**Freie und Hansestadt Hamburg  
Bezirksamt Hamburg-Harburg  
Fachamt Stadt- und Landschaftsplanung**

**Vorhabenbezogener Bebauungsplan Wilstorf 37 „Winsener Straße 32-50“**

**hier:** Beteiligung gemäß § 3 Absatz 2 des Baugesetzbuchs vom 22. März 2021 bis 23. April 2021

Abwägung der eingegangenen Stellungnahmen gemäß § 1 Absatz 7 des Baugesetzbuchs

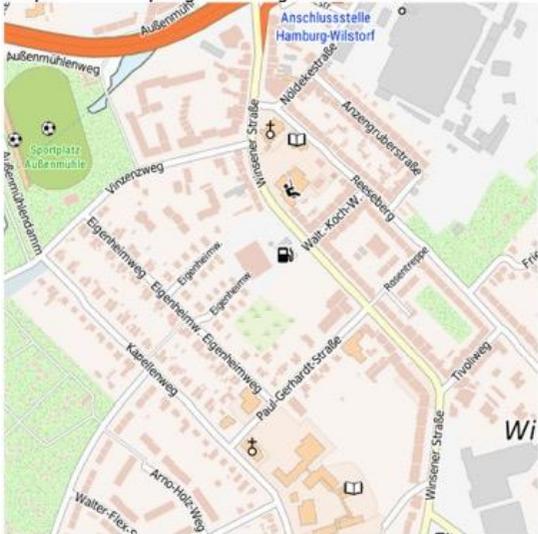
<p><b>1.3.</b></p>	<p><b><u>[Flächennutzungsplan]</u></b></p> <p>2. Widerspruch zum Flächennutzungsplan:</p> <p>In dem Bebauungsplangebiet sollen diverse Gewerbeeinheiten errichtet werden.</p> <p>Aus Ziff. 3.1 der Begründung des Bebauungsplanentwurfs ergibt sich, dass für das Plangebiet im Flächennutzungsplan vom 22.10.1997 das Plangebiet als "Wohnfläche" dargestellt ist.</p>	<p><b>Der Stellungnahme wird nicht gefolgt.</b></p> <p>Im Flächennutzungsplan für die Freie und Hansestadt Hamburg in der Fassung der Neubekanntmachung vom 22. Oktober 1997 (HmbGVBl. S. 485) sind für das Plangebiet <u>Wohnbauflächen</u> dargestellt.</p> <p>Das Baukonzept, das die Entstehung eines vielfältigen Wohnquartiers mit ergänzenden gewerblichen Nutzungen sowie der Sicherung des bereits bestehenden Nahversorgungsstandortes – welcher auch in dem Zentrenkonzept „Hamburger Leitlinien für den Einzelhandel“ als</p>

Nr.	Inhalt der Stellungnahme	Stellungnahme Fachamt Stadt- und Landschaftsplanung (SL)
	<p>Damit ist eine Überplanung dieser Flächen lediglich als "Baugebiet" zulässig; in Baugebieten sind Gewerbeansiedlungen lediglich im eng begrenzten Rahmen zulässig.</p> <p>Gewerbeansiedlungen der geplanten Art sind lediglich in einem Misch- oder Gewerbegebiet zulässig.</p> <p>Der Bebauungsplanentwurf widerspricht somit den Festsetzungen des Flächennutzungsplans.</p>	<p>Nahversorgungsstandort dargestellt ist - vorsieht, entspricht den Darstellungen des Flächennutzungsplans.</p>
<p><b>1.4.</b></p>	<p><b><u>[Verkehr: ruhender Verkehr]</u></b></p> <p>3. Stellplätze:</p> <p>Es sind ca. 300 Wohneinheiten geplant. Bei Mehrfamilienhäusern müssen 0,8 Stellplätze je Wohnung vorgesehen werden. Die vorgesehenen Mieterstellplätze erreichen diese Zahl nicht.</p> <p>Dies wird dazu führen, dass die Mieter der Wohneinheiten ihre Fahrzeuge insbesondere im Eigenheimweg abstellen werden. Dies führt nicht nur zu einer Beeinträchtigung der Wohnsituation auf dem Grundstück unserer Mandanten, sondern auch dazu, dass parkende Fahrzeuge Fußgänger und spielende Kinder verdecken, die somit einem erhöhten Verkehrsunfallrisiko ausgesetzt sind. Zudem führt ein Zustellen des Eigenheimwegs mit Fahrzeugen der Mieter der neu geplanten Wohnungen dazu, dass Rettungsfahrzeuge nicht mehr zu den Einsatzorten im Eigenheimweg werden gelangen können.</p>	<p><b>Der Stellungnahme wird nicht gefolgt.</b></p> <p>Mit dem durch das Dritte Gesetz zur Änderung der Hamburgischen Bauordnung vom 28. Januar 2014 (HmbGVBl. S. 33) in § 48 HBauO eingefügten Absatz 1a, hat der Gesetzgeber die Verpflichtung zur Herstellung oder zum Nachweis von Stellplätzen für Kraftfahrzeuge bei Wohnungen abgeschafft. Für Wohnungen sind seither nur noch notwendige Fahrradplätze nachzuweisen. Insgesamt sind dennoch etwa 190 Stellplätze für Kraftfahrzeuge für die Bewohnerinnen und Bewohner geplant. Bezogen auf die geplanten etwa 300 Wohnungen liegt der Stellplatzschlüssel entsprechend bei etwa 0,6 Plätzen pro Wohnung für die Bewohnerinnen und Bewohner des Quartiers. Dieser Stellplatzschlüssel wird aufgrund der Lage des Plangebiets, der guten Anbindung durch die Verkehrsmittel des öffentlichen Personennahverkehrs und des geplanten Wohnungsmixes für auskömmlich erachtet. Der geplanten Wohnnutzung steht vor dem Hintergrund der zentralen Lage und der Erschließungsqualität durch Verkehrsmittel des ÖPNV ein adäquates Angebot an privaten Stellplätzen gegenüber. Für die geplanten Anwohner-Stellplätze erfolgt keine Parkraumbewirtschaftung. Diese können gemietet werden.</p> <p>Es ist jedoch nicht ausgeschlossen, dass sich dennoch in Folge der Planung der Parkdruck für die Bewohner des Eigenheimwegs erhöhen wird. Dies wäre insbesondere dann zu erwarten, wenn die zukünftigen Quartiersbewohner die neu geschaffenen Stellplätze nicht anmieten oder ankaufen wollen, sondern ihr Auto außerhalb des Quartiers auf nicht-be-</p>

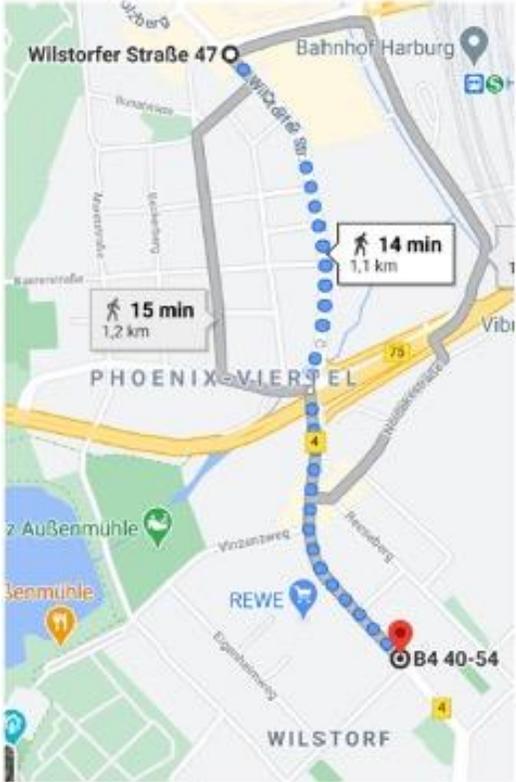
Nr.	Inhalt der Stellungnahme	Stellungnahme Fachamt Stadt- und Landschaftsplanung (SL)
	<p>und Beschränkung Bebauung an der Winsener Straße gem. Bau gegenüber Tivoliweg.</p> <ul style="list-style-type: none"> <li>• Welches Reinigungssystem ist für die Abgase aus der Tiefgarage vorgesehen.</li> <li>• Alternativkonzept für Brachfläche „Stadtgarten/Urban Gardening“</li> </ul>	
<p><b>2.5.</b></p>	<p><b><u>[Wasser: Oberflächenentwässerung]</u></b></p> <p>4. Regenwasserkonzept</p> <p><u>Kommentar [Bürger]:</u></p> <p>Wir kommentieren weiter unten zu diesem Punkt im Dokument „Begründung zum vorhabenbezogenen Bebauungsplan“.</p> <p><u>Erwartung [Bürger]:</u></p> <ul style="list-style-type: none"> <li>• Verkauf einer Fläche des Planungsgebietes an die FHH zur Reinigung des Sielwassers, um die Öffentlichkeit von erwarteten hohen Kosten für das Pumpen des belasteten Sielwassers der Winsener Straße zur Nöldekestraße zu schützen und einen nachbarschaftlichen Beitrag zur Sauberhaltung der Engelbek zu leisten.</li> <li>• Konzept zur Reinigung des Oberflächenwassers des Planungsgebietes vor Einlass in die Stadtsiele.</li> <li>• Ist es rechters, die Stadtsiele mit dem Regenwasser des Planungsgebietes (=Privatgelände) zu belasten?</li> </ul>	<p><b>Die Stellungnahme wird zur Kenntnis genommen.</b></p> <p>Bei dem Plangebiet handelt es sich um eine private Grundstücksfläche. Wie jedes Privatgrundstück wird das Plangebiet einen oder mehrere Hausanschlüsse an die bestehenden Siele erhalten. Das Plangebiet verfügt über eine Belegenheit an der Winsener Straße. Dorthin kann das Schmutzwasser problemlos abgeleitet werden.</p> <p>Oberflächenwasser muss nach den Vorgaben des Wasserhaushaltsgesetzes (WHG) vom 31. Juli 2009 (BGBl. I S. 2585), zuletzt geändert am 4. Dezember 2018 (BGBl. I S. 2254, 2255), so weit wie möglich vor Ort versickert werden. Die anstehenden Böden im Plangebiet weisen jedoch nur ein geringes Versickerungspotenzial auf und sind zudem aufgrund der geplanten, nahezu vollständigen Versiegelung nicht für eine gezielte Versickerung von Regenwasser geeignet. Entlang der Winsener Straße verläuft jedoch ein öffentliches Regenwassersiel DN1000. Es liegt eine Einleitmengenbegrenzung von der Wasserwirtschaft des Bezirks Harburg von 17 l/s*ha vor. Damit gilt die projektspezifische Einleitmengenbegrenzung von 27 l/s. Da die Kapazitäten der Vorflut begrenzt sind, darf das anfallende Niederschlagswasser nur gedrosselt über die vorhandenen Regenwassersiele in den an das Plangebiet anschließenden Straßenverkehrsflächen eingeleitet werden. Aufgrund der reduzierten Einleitmenge wird eine Rückhaltung des Niederschlagswassers auf dem Baugrundstück erforderlich, die eine gedrosselte Wasserabgabe sicherstellt. Für die notwendige Rückhaltung des anfallenden Regenwassers werden sowohl die begrünten Dachflächen als auch die Freiraumflächen</p>

Nr.	Inhalt der Stellungnahme	Stellungnahme Fachamt Stadt- und Landschaftsplanung (SL)
		<p>innerhalb des Quartiers, die mit einer entsprechenden Kies- und Drainschicht versehen werden, herangezogen. Durch diese Rückhaltung ist es möglich, das Oberflächenwasser verzögert und in Höhe der maximal zulässigen Einleitmenge in die Winsener Straße einzuleiten. Die auf den jeweiligen Grundstücken erforderlichen Rückhaltekapazitäten und die zulässigen Einleitmengen in die Regenwassersiele sind im Rahmen eines nachfolgenden Genehmigungsverfahrens (Einleitgenehmigung) mit Beteiligung der Hamburger Stadtentwässerung zu regeln. Entsprechende Regelungen zur Wasserrückhaltung werden jedoch auch im Durchführungsvertrag zum vorhabenbezogenen Bebauungsplan verbindlich geregelt.</p> <p>Bisher wurde Straßenabwasser ungereinigt eingeleitet. Es ist nicht nachvollziehbar, warum ein einzelner Privateigentümer die für eine Reinigungsanlage erforderlichen Flächen des Wassers von öffentlichen Straßenverkehrsflächen bereitstellen soll. Im Rahmen des Konzepts Engelbek ist durch Hamburg Wasser eine Regenwasserbehandlungsanlage (RWBA) geplant, die auch das Regenwasser des Einzugsgebiets des vorhabenbezogenen Bebauungsplans Wilstorf 37 behandeln wird.</p>

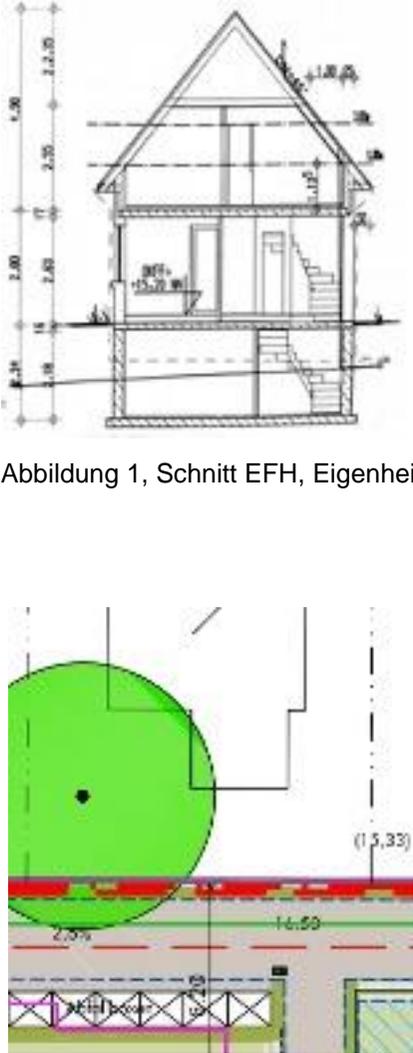
Nr.	Inhalt der Stellungnahme	Stellungnahme Fachamt Stadt- und Landschaftsplanung (SL)
	<p>Des Weiteren wird die Böschung des Canyons sehr steil. Ist der Canyon dann mit Wasser befüllt, können spielende Kinder leicht ins Wasser fallen.</p> <p>Forderung:</p> <p>Wir fordern, dass in dem Gebiet des Canyons an den aktuell offenen Stellen großkronige Bäume gepflanzt werden und wir als Anwohner bezüglich der Detailplanung der Bepflanzung vorab informiert, einbezogen und unsere Anmerkungen berücksichtigt werden.</p> <p>Wir fordern, dass die Wohnungen entlang des Canyons in größerem Abstand zum Canyon geplant werden. Dadurch wird sichergestellt, dass die neu geplanten Wohnungen nicht durch die vorhandenen Bäume verschattet werden und gleichzeitig wird auch der Abstand der neuen Gebäude zu den hinteren Ein-/Zweifamilienhäusern der Eigenheimweg-Stichstraßenerhöhe (Hausnummern 15f, 17f, 19f, 21f).</p> <p>Wir fordern, dass der Canyon regelmäßig von Müll gereinigt wird.</p> <p>Wir fordern ein tragfähiges Notentwässerungskonzept. Der Canyon kann nicht das Rückhaltebecken einer zu 90% versiegelten Bebauungsfläche werden. Das Risiko ist zu groß, dass die Wasseraufnahmefähigkeit des Canyons bei langandauerndem Starkregen nicht ausreicht. Da der Canyon unmittelbar zwischen bebauten Grundstücken liegt, kommt es unweigerlich zu Überflutungen.</p> <p>Des Weiteren halten wir den Canyon für Kinder eine Gefahrenquelle (mit und ohne Wasser). Wir fordern einen vollständig eingezäunten Canyon. Der Zaun darf für Kinder nicht überwindbar sein und für den Baumbestand keine Gefährdung darstellen. Die Gestaltung des Zauns ist mit den Anwohnern abzusprechen.</p>	<p>Falle einer (unwahrscheinlichen) Vermüllung erwartet werden, dass die Hauverwaltung den Müll entfernen lassen wird. Die Vermüllung des Canyons ist somit keine wahrscheinliche Planfolge.</p> <p>Im Rahmen des baulichen Gesamtkonzepts werden Neuanpflanzungen vorgenommen und auch planungsrechtlich durch Festsetzungen im vorhabenbezogenen Bebauungsplan abgesichert (Anpflanzung von Bäumen): Die Festsetzungen werden aus gestalterischen, ökologischen und kleinklimatisch-lufthygienischen Gründen getroffen. Gehölze wirken bei dem geplanten hohen Versiegelungsgrad durch Verschattung ausgleichend auf die kleinklimatisch in gewisser Weise extreme Situation versiegelter Flächen und filtern Staub- und Schadstoffe aus der Luft. Die Baumpflanzungen leisten einen kleinen Beitrag zur Stabilisierung der örtlichen Klimaverhältnisse und schaffen eine Mindestausstattung des Plangebiets mit ökologisch wirksamen Strukturen. Im Rahmen der Planung sind 10 großkronige sowie 43 kleinkronige neue Bäume geplant.</p> <p>Die Einhaltung von bauordnungsrechtlich geforderten Abstandsflächen zur Nachbarbebauung wurde geprüft mit dem Ergebnis, dass der vorgelegte Entwurf entsprechende Anforderungen berücksichtigt und der Nachbarschutz diesbezüglich gegeben ist. Ein weiteres Abrücken der geplanten Bebauung von der Bestandsbebauung ist nicht erforderlich.</p> <p>Die Entwässerung erfolgt gemäß geltenden Normen und Richtlinien über eine Retentionsschicht und gedrosselte Abläufe in das öffentliche Siegel in der Winsener Straße. Die Entwässerung wird auf den Jahrhundertregen dimensioniert.</p> <p>In den Canyon erfolgt grundsätzlich keine Entwässerung, maximal wird eine Notentwässerung für Regenereignisse oberhalb der Jahrhundertregens vorgesehen, die dem Schutz der Bauten dient.</p> <p>Im Plangebiet werden zum Canyon Absturzsicherungen durch Bänke, bzw. Geländer geschaffen, sodass der Böschungsbereich keine Gefahrenquelle darstellt. Entlang der Südwestseite des Canyons ändert sich für die Grundstücksnachbarn die Gefahrenlage in Folge der Planung</p>

Nr.	Inhalt der Stellungnahme	Stellungnahme Fachamt Stadt- und Landschaftsplanung (SL)
		<p>nicht. Es steht den jeweiligen Grundstückseigentümern frei, dieser Gefahrenlage durch Einfriedung ihres Grundstücks zu begegnen.</p> <p>(siehe zusätzlich Punkt 2.9, 3. Absatz)</p>
<p><b>6.4.</b></p>	<p><b><u>[Verkehr: Steigerung des Verkehrs, ruhender Verkehr]</u></b></p> <p>3. Gesteigertes Verkehrsaufkommen im Eigenheimweg</p> <p>Die hohe Zahl an zusätzlichen Menschen wird dazu führen, dass das Verkehrsaufkommen im Eigenheimweg und den umliegenden Straßen steigt. Schon jetzt ist es als Fahrradfahrer notwendig, entgegenkommenden Fahrzeugen auszuweichen und zwischen am Straßenrand parkenden Autos anzuhalten, um die Autos durchzulassen. Diese Situation wird sich aller Voraussicht nach verschärfen.</p> <p>Auch die Anzahl der am Straßenrand parkenden Autos wird sich durch die zusätzlichen Anwohner erhöhen. Schon zum aktuellen Zeitpunkt werden die Ausfahrten der beiden Privatstraßen im Eigenheimweg oft so zugestellt, dass die Straße nicht mehr einsehbar ist. Dies führt zu gefährlichen Situationen. Auch der Radverkehr im Eigenheimweg wird weiter erschwert, obwohl es sich die Politik zum Ziel gesetzt hat, Radfahren zu fördern. Der Bebauungsplan sieht für Besucher zu wenige PKW-Stellplätze vor.</p> <p>Forderung:</p> <p>Wir fordern, dass</p> <ul style="list-style-type: none"> <li>• sichergestellt wird, dass das Verkehrsaufkommen im Eigenheimweg durch das Bauprojekt nicht erhöht wird</li> <li>• die Anzahl der Besucherparkplätze erhöht wird und die Richtwerte vollständig eingehalten werden. Diese Parkplätze müssen den Besuchern kostenlos zur Verfügung stehen, da sonst in die umliegenden Straßen ausgewichen wird.</li> </ul>	<p><b>Der Stellungnahme wird nicht gefolgt.</b></p> <p>Das Quartier soll von der Winsener Straße erschlossen werden. Sowohl die notwendige Anlieferung für die Einzelhandelsnutzungen als auch die geplante Tiefgarage im Blockinnenbereich sollen darüber angedient werden. Um eine bessere Verteilung der Verkehre zu gewährleisten und die Übersichtlichkeit zu gewahren, ist eine getrennte Ein- und Ausfahrt für die (Tief-) Garage bzw. die Anlieferung geplant.</p> <p>Der Eigenheimweg ist nicht als Einbahnstraße ausgewiesen und bzgl. der Vorfahrtsregelungen gelten die allgemeinen Bedingungen der Straßenverkehrsordnung (Pkw hat nicht automatisch Vorrang vor Fahrrad). Ordnungsrechtliche Regelungen zur Abwicklung des Verkehrs im Eigenheimweg können bei Bedarf ohnehin unabhängig vom Bebauungsplanverfahren erfolgen. Bauliche Veränderungen des Eigenheimwegs werden abseits der herzustellenden Feuerwehrezufahrt in das Plangebiet und die hieraus resultierenden technischen Erfordernisse (funktionierende Schleppkurven für Feuerwehrfahrzeuge vom Eigenheimweg in die Feuerwehrezufahrt hinein; Ausschluss von Parkplätzen gegenüber der Feuerwehrezufahrt) nicht erfolgen.</p> <p>(zur in Folge der Planung zu erwartenden Verkehrszunahme siehe Punkt 2.13)</p> <p>(zur Unterbringung des ruhenden Verkehrs siehe Punkt 1.4)</p>

Nr.	Inhalt der Stellungnahme	Stellungnahme Fachamt Stadt- und Landschaftsplanung (SL)
	 <p>Abbildung 1, Schnitt EFH, Eigenheimweg 21e</p>	<p>Von einer Reduzierung der geplanten Baumasse im rückwärtigen Bereich wird daher abgesehen. (siehe Punkt 2.2, Abs. 1 -12)</p>

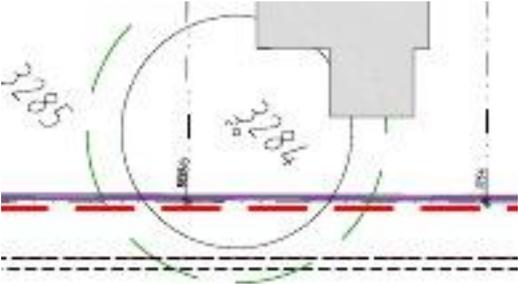
8.1.	<p><b><u>[Verfahren: Beteiligung]</u></b></p> <p>Stellungnahme zum Vorhabenbezogenen Bebauungsplan-Entwurf Wilstorf 37 (Winsener Straße 32-50)</p> <p>Sehr geehrte Damen und Herren,</p> <p>vorab möchten wir festhalten, dass wir einer Neugestaltung und Bebauung des Plangebiets grundsätzlich positiv gegenüberstehen. Kritisch sehen wir die starke Verdichtung, die sehr hohe Zahl der geplanten Wohnungen, das geringe Maß der Grünflächen und die zulässige Bauhöhe der geplanten Bebauung.</p> <p>Für Harburg bieten sich bei derartigen Bauprojekten wertvolle Chancen, qualitativ hochwertigen Wohnraum zu schaffen und das Zusammenleben im Bezirk aufzuwerten. Diese Chance wird in unseren Augen durch die gegenwärtige Planung nicht wahrgenommen. Wir haben den Eindruck, dass es in der Gestaltung hauptsächlich darum geht, möglichst</p>	<p><b>Die Stellungnahme wird zur Kenntnis genommen.</b></p> <p>Die Einwendungen werden gemäß § 3 Abs. 2 BauGB geprüft und mit den weiteren öffentlichen und privaten Belangen abgewogen. Unter Berücksichtigung aller vorliegender abwägungserheblicher Informationen und Stellungnahmen wird jedoch von einer Änderung des vorhabenbezogenen Bebauungsplans abgesehen (siehe auch nachfolgende Punkte 8.2. – 8.8).</p> <p>In die Abwägung sind alle öffentlichen und privaten Belange einzustellen. Zu den privaten Belangen gehört auch das Interesse der Vorhabenträgerin an einer intensiven baulichen Ausnutzung seines Grundstücks. Auch dieser Belang hat Eingang in die Abwägung gefunden. Ihm wurde jedoch kein Vorrang eingeräumt, dem andere Belange untergeordnet wurden.</p>

Nr.	Inhalt der Stellungnahme	Stellungnahme Fachamt Stadt- und Landschaftsplanung (SL)
	<p>viele Wohnungen auf dem Planungsgebiet unterzubringen, um so für den Investoren ein lukratives Projekt zu schaffen.</p> <p>Als direkte Anwohner sind wir unmittelbar von dem geplanten Bauvorhaben betroffen und möchten im Rahmen der Bürgerbeteiligung Stellung nehmen und gegen den Bebauungsplan „Wilstorf 37 (Winsener Straße 32-50)“ Widerspruch einlegen.</p>	
<p><b>8.2.</b></p>	<p><b><u>[Maß der baulichen Nutzung: Gebäudehöhe]</u></b></p> <p><u>Begründung:</u></p> <p>1. Fehlende Gebietsverträglichkeit:</p> <p>Bei den geplanten Gebäuden im Bauabschnitt 1 (hinterer Bereich zum Eigenheimweg) handelt es sich um großflächig angelegte dreigeschossige Mehrfamilienhäuser mit Flachdächern. Diese geplanten Mehrfamilienhäuser überragen die Bestandsgebäude, vornehmlich Satteldach Ein- und Zweifamilienhäuser, deutlich und fügen sich keinesfalls in die Umgebung ein und stören das Gesamtbild der Siedlung.</p> <p><u>Forderung:</u></p> <p>Die geplanten Mehrfamilienhäuser (Nr. 4 + 5 auf dem Vorhaben- und Erschließungsplan 501 Master VEPL 1) dürfen hinsichtlich der Gebietsverträglichkeit und unter Berücksichtigung der nordwestlich gelegenen Nachbarbebauung im Eigenheimweg keine Zulässigkeit für 3 Vollgeschosse erhalten. Den Großteil der nahegelegenen Wohngebäude im Eigenheimweg zeichnet eine 2-geschossige Bauweise aus. An diesen Gebäudehöhen etwa 8 Metern (2 Vollgeschosse, siehe Abbildung 1 unten) ist auch die zulässige Gesamthöhe für die Baufelder / Gebäude 4 + 5 zu orientieren sowie eine Überschreitung dieser ausdrücklich zu vermeiden.</p>	<p><b>Der Stellungnahme wird nicht gefolgt.</b></p> <p>Nach Auffassung der Plangeberin gibt es im Umfeld des Plangebiets kein „Gesamtbild der Siedlung“: die Bestandsbebauung der Umgebung zeigt sich sehr heterogen.</p> <p>Bei dem Begriff der Gebietsverträglichkeit geht es in erster Linie um die Frage, ob eine bestimmte Nutzung mit dem festgesetzten Baugebiet vereinbar ist und dessen Gebietscharakter wahrt. Mit dem vorgelegten Bebauungsplanentwurf wird ein Vorhabengebiet festgesetzt, in dessen Rahmen die konkret geplanten Nutzungen zulässig sind.</p> <p>Mit der vorgelegten Planung soll auch eine untergenutzte und in Teilen brach liegende Fläche einer neuen Nutzung zugeführt werden, die in ihrer städtebaulichen Dichte der innerstädtischen Lage angemessen ist. Im Rahmen des Bebauungsplanverfahrens wurden die daraus resultierenden, möglichen Auswirkungen geprüft und in die Abwägung eingestellt. Die geplante dreigeschossige Bebauung wird mit Flachdächern ausgebildet, sodass die geplanten Gebäudehöhen nicht in so großem Maße von den Firsthöhen der bestehenden eingeschossigen Bestandsgebäude mit Satteldach abweichen werden. Auch die Einhaltung von bauordnungsrechtlich geforderten Abstandsflächen zur Nachbarbebauung sowie die Untersuchung der durch die geplante Bebauung möglicherweise entstehenden Verschattung wurde im Rahmen der Erarbeitung des vorhabenbezogenen Bebauungsplanentwurfs geprüft mit dem Ergebnis, dass der vorgelegte Entwurf entsprechende Anforderungen berücksichtigt und der Nachbarschutz diesbezüglich gegeben ist.</p>
